STAVBA: "Rekonstrukce havarijního stavu přístavby objektu Lidická 50" (ORG 168) ÚSEK: Architektonicko-stavební řešení – Střecha	13																																				
NÁVRH NA OCENĚNÍ ZMĚNY Tesařské konstrukce Latě a kontralatě dle skutečnosti NÁVRH NA OZNÁMENÍ Č.: 13 PŘÍKAZ KE ZMĚNĚ Č.:																																					
KOMU: OI MMB OD: WELLCO Brno s.r.o. DATUM: 30.3.2012 ODESLÁNO: POŠTOU: KURÝR: FAX: OSOBNĚ: 30.3.2012 MAIL																																					
PŘEDMĚT ZMĚNY: Latě a kontralatě dle skutečnosti DOTČENÉ MÍSTO: rohová přístavba dle PD ODKAZ NA VÝKRESY: Projektová dokumentace pro výběr zhotovitele zpracovaná [redacted] ODKAZ NA SOUPIS PRÁCE: viz položkový rozpočet „Změnový list č. 13 – Vícepráce a méněpráce“ ODKAZ NA JINOU ČÁST SMLOUVY:

STAVBA: "Rekonstrukce havarijního stavu přístavby objektu Lidická 50" (ORG 168) ÚSEK: Architektonicko-stavební řešení – Střecha	13
NÁVRH NA OCENĚNÍ ZMĚNY Tesařské konstrukce Latě a kontralatě dle skutečnosti NÁVRH NA OZNÁMENÍ Č.: 13 PŘÍKAZ KE ZMĚNĚ Č.:	
KOMU: OI MMB OD: WELLCO Brno s.r.o. DATUM: 30.5.2022 ODESLÁNO: POŠTOU: KURÝR: FAX: MAIL OSOBNĚ: 30.5.2022	
PŘEDMĚT ZMĚNY: Latě a kontralatě dle skutečnosti DOTČENÉ MÍSTO: rohová příst

SKLADBA STROP - 25.10.2021

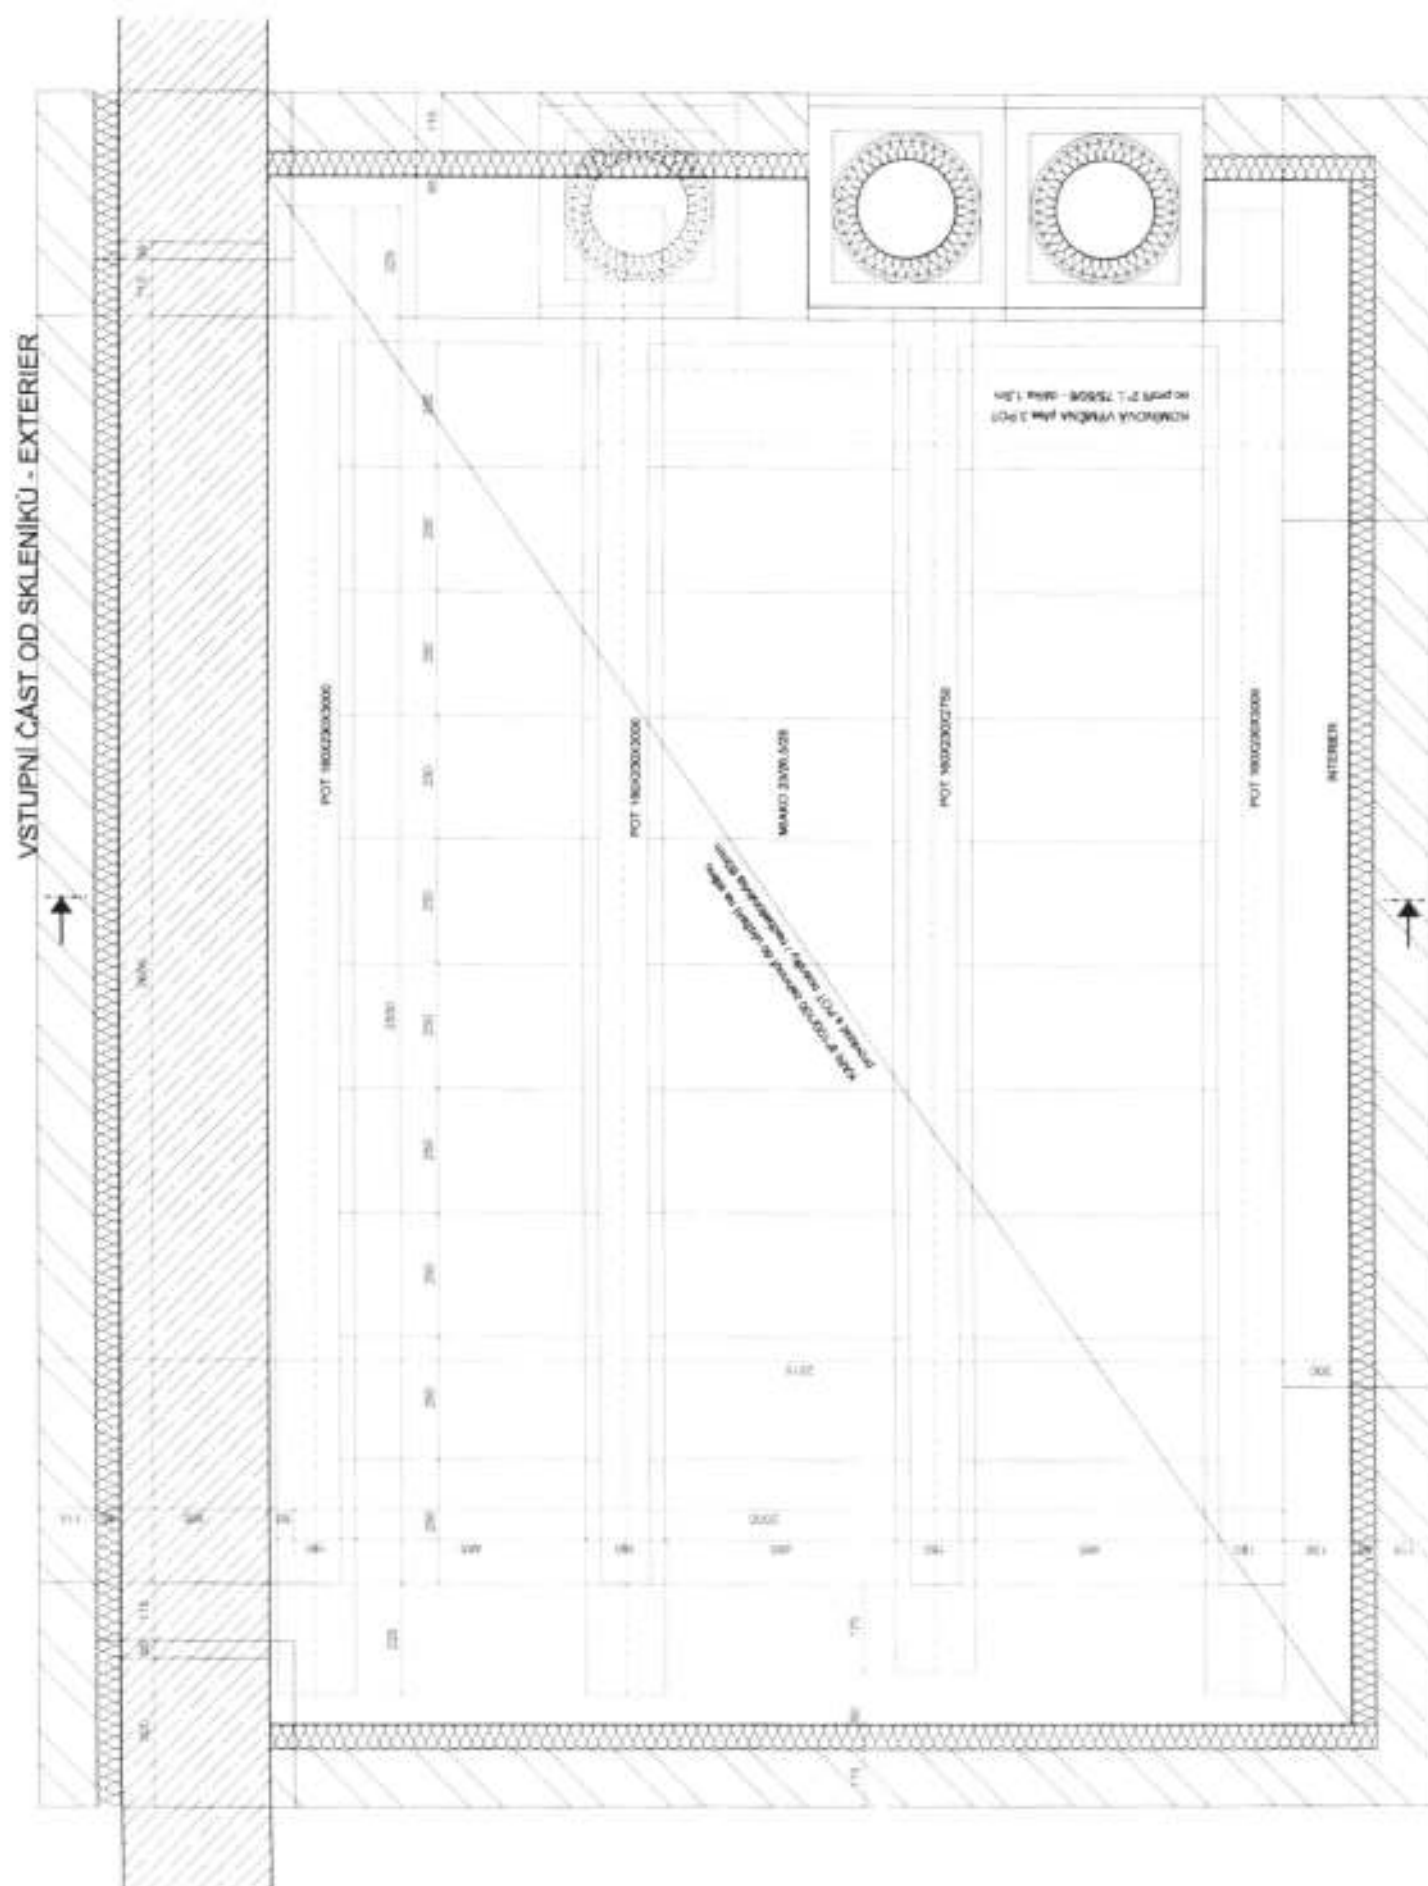
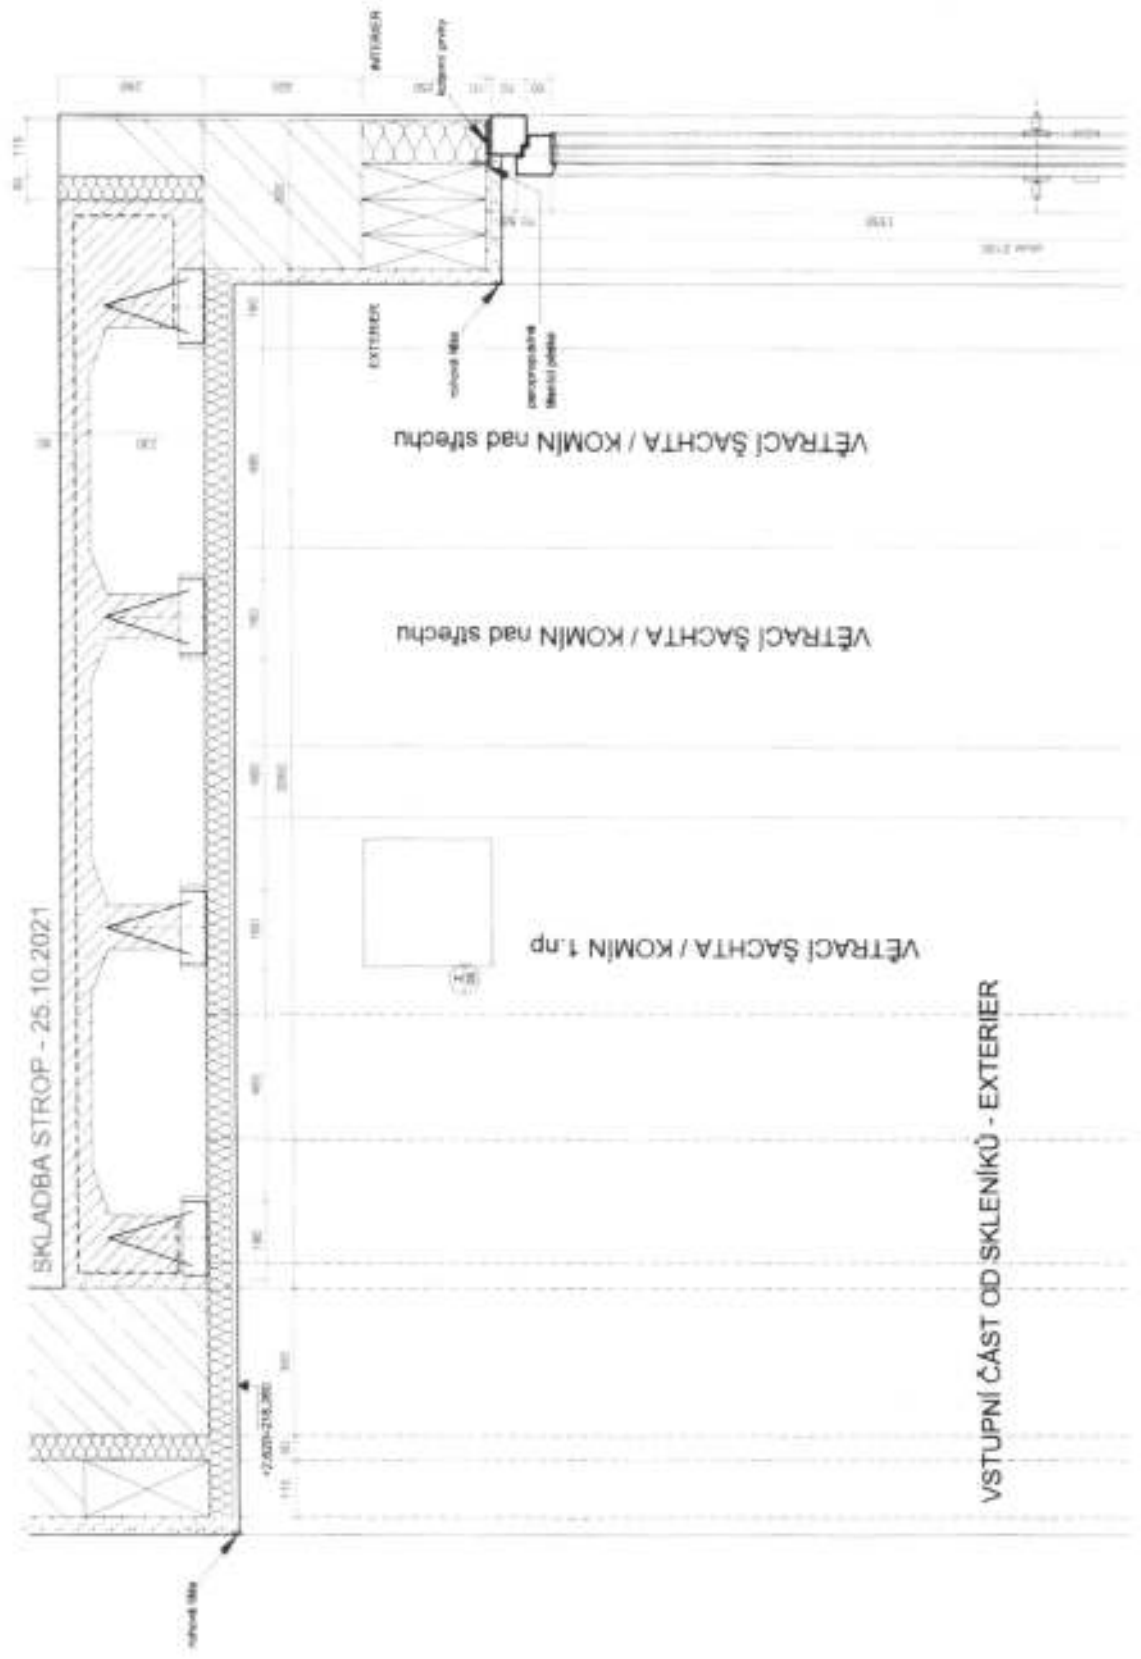
STAVBA: "Rekonstrukce havarijního stavu přístavby objektu Lidická 50" (ORG 168) ÚSEK: Architektonicko-stavební řešení – vodorovné konstrukce	21
NÁVRH NA OCENĚNÍ ZMĚNY Vodorovné konstrukce Strop Miako + přízdívky a věnce kolem NÁVRH NA OZNÁMENÍ Č.: 21 PŘÍKAZ KE ZMĚNĚ Č.:	
KOMU: OI MMB OD: WELLCO Brno s.r.o. DATUM: 30.3.2017 ODESLÁNO: POŠTOU: KURÝR: FAX: OSOBNĚ: 30.3.2017 MAIL	
PŘEDMĚT ZMĚNY: Strop Miako + přízdívky a věnce kolem DOTČENÉ MÍSTO: rohová přístavba – vstupní prostor ODKAZ NA VÝKRESY: Projektová dokumentace pro výběr zhotovitele zpracovaná [redacted] ODKAZ NA SOUPIS PRACÍ: viz položkový rozpočet „Změnový list č. 21 – VCP a MNP zvlášť“ ODKAZ NA JINOU ČÁST SMLOUVY:	
POPIS ZMĚNY: V průběhu prací na obvodových stěnách a stropu vstupního prostoru m.č. 2.01 – Zádveří bylo statikem upřesněno řešení stropu z vložek Miako a nosníků POT včetně navazujícího věnce na tento strop. Časový dopad oproti původnímu řešení – Prodloužení termínu o 1 den.
